设计修改通知便函 工程编号: 201207第1页, 共5页

<table><tr><td>建设单位</td><td>三明市生态新城建设发展有限公司</td><td>主送单位</td><td>建设单位</td></tr><tr><td>工程名称</td><td>三明生态新城人才配套房建设项目(一期)</td><td>抄送单位</td><td>监理单位、施工单位、监理单位</td></tr><tr><td>项目名称</td><td>三明生态新城人才配套房建设项目(一期)</td><td>发文编号</td><td>建修23061601</td></tr></table>

负一层平面图
车位修改示意图

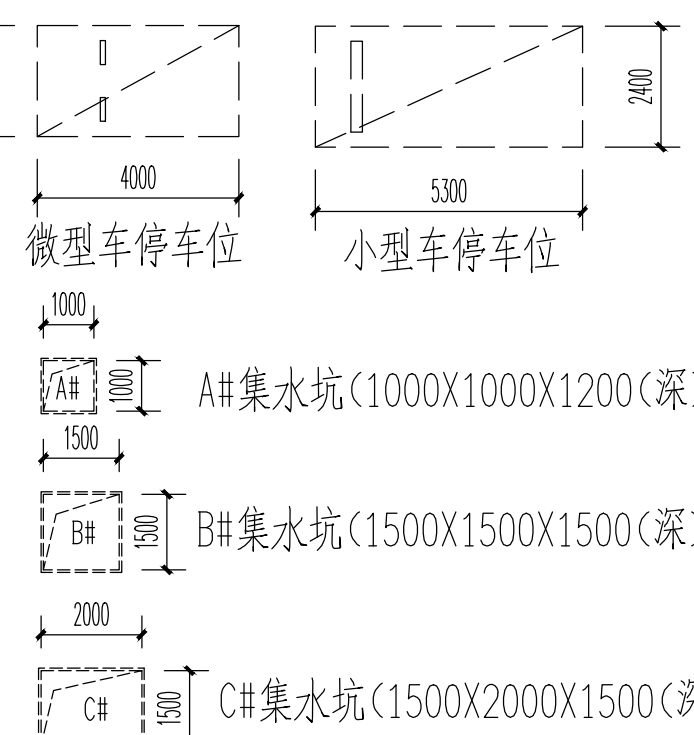
更改理由 1. 原设计图纸错、漏、碰、缺的更正。 2. 原构造设计的改进或完善。 3. 地质条件与原资料有出入造成的修改。 4. 建设单位要求更改。 5. 资源供应情况的变化。 6. 施工条件变化。 7. 根据施工图审查意见。 更改内容 1. 应建设单位要求将地面停车位数量由55辆调整为42辆, 地下停车位数量由203调整为216辆, 位置及大小均详见平修改图。 2. 应建设单位要求将4#楼因干挂石材需计入占地面积, 将占地面积由283.56m²调整为297.12m², 具体轮廓详见附件。 3. 应建设单位要求将5#楼因干挂石材需计入占地面积, 将占地面积由275.86m²调整为297.78m², 具体轮廓详见附件。 4. 应建设单位要求, 取消门卫卫设计, 具体位置详见平修改图。 以下空白 工程负责人: 陈敏 专业负责人: 陈敏 审核人: 陈敏 设计人: 林敏 注: 1. 凡修改不多, 可用文字说明或兼有少量图案者, 可填此单, 一式四份(其中存档一份)。 2. 要求“更改理由”一栏, 应根据实际情况, 对照属于何条文后, 用“√”符号表示, 若为其它理由, 应自行填写, 否则不予承认。 福建福大建筑设计研究院有限公司 2023年06月16日										建设单位	三明市生态新城建设发展有限公司	主送单位	建设单位	工程名称	三明生态新城人才配套房建设项目(一期)	抄送单位	监理单位、施工单位、监理单位	项目名称	三明生态新城人才配套房建设项目(一期)	发文编号	建修23061601
建设单位	三明市生态新城建设发展有限公司	主送单位	建设单位																		
工程名称	三明生态新城人才配套房建设项目(一期)	抄送单位	监理单位、施工单位、监理单位																		
项目名称	三明生态新城人才配套房建设项目(一期)	发文编号	建修23061601																		
4#一层占地轮廓示意图(原设计)																					
4#一层占地轮廓示意图(调整后)																					
5#一层占地轮廓示意图(原设计)																					
5#一层占地轮廓示意图(调整后)																					
福建福大建筑设计研究院有限公司	修改通知便函-附图	工程名称	三明生态新城人才配套房建设项目(一期)	项目名称	三明生态新城人才配套房建设项目(一期)	工程编号	201207	发文编号	建修23061601	第2页, 共5页											
福建福大建筑设计研究院有限公司	修改通知便函-附图	工程名称	三明生态新城人才配套房建设项目(一期)	项目名称	三明生态新城人才配套房建设项目(一期)	工程编号	201207	发文编号	建修23061601	第3页, 共5页											
福建福大建筑设计研究院有限公司	修改通知便函-附图	工程名称	三明生态新城人才配套房建设项目(一期)	项目名称	三明生态新城人才配套房建设项目(一期)	工程编号	201207	发文编号	建修23061601	第4页, 共5页											
福建福大建筑设计研究院有限公司	修改通知便函-附图	工程名称	三明生态新城人才配套房建设项目(一期)	项目名称	三明生态新城人才配套房建设项目(一期)	工程编号	201207	发文编号	建修23061601	第5页, 共5页

- 注: 1. 地下室地面相对标高为-5.150, 绝对标高为138.200。
2. 本层建筑面详地下室建筑设计说明。
3. 未注明门洞宽100, 或与柱边, 所有窗柱边距<200的墙脚均采用叠合板。
4. 本地下室耐火等级为一, 设5个防火分区, 防火分区图详地下室防火分区示意图。
5. 地下室停车位216个, 标准车位212个, 微型车7个, 停车位尺寸详另图。
6. 地下室停车位尺寸详另图。
7. 主楼地下室楼梯间详另图各套体型的楼梯详图。
8. 集水坑详另图J22第110页, 集水坑详另图。
9. 电缆桥架地下室敷设详另图, 电缆桥架地下室敷设详另图。
10. 图中特设防火卷帘门详另图, 判定条件耐火极限不低于3小时, 门洞尺寸详另图。
11. 机械加压送风系统和机械排烟系统应采用管道送风, 且不应采用土建风道。送风管道应采用不燃材料制作且内壁光滑, 并应满足建筑防排烟系统技术标准(GB 51251-2017)的要求。
12. 走、楼梯间前室应设置机械加压送风系统。
13. 未注明坡度均为1%, 坡向地面, 地面详另图, 未注明地下室建筑详另图。
